## Audi A8 / S8 エンジンルーム内ラバーシールの脱落防止 ブラケットの取り付け改修

リコール届出番号	外-3134	リコール届出日	2020年12月8日
基準不適合状態にあると認める構造、装置又は性能の状況及びその原因	エンジンルームのラバーシールにおいて、耐熱性が不足しているため、ターボチャージャーが繰り返し高温になると、ラバーシールが熱により硬化することがあります。そのため、ラバーシールが割れ、破片が脱落し、エンジンの高温部位に接触して、最悪の場合、火災に至るおそれがあります。		
改善措置の内容	全車両、ラバーシール下部に脱落防止ブラケットを取り付けます。なお、熱による影響でラバーシールが損傷している場合は、当該ラバーシールを新品に交換します。

不具合発生箇所

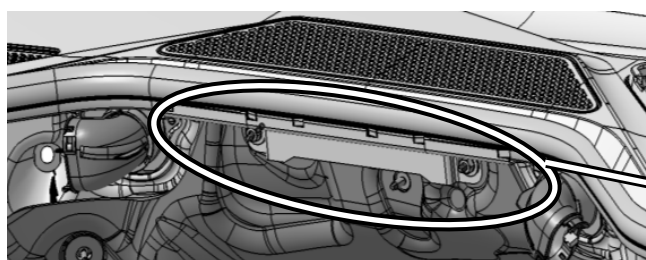
ラバーシール

脱落防止ブラケット

注：  は、取り付ける部品を示します。
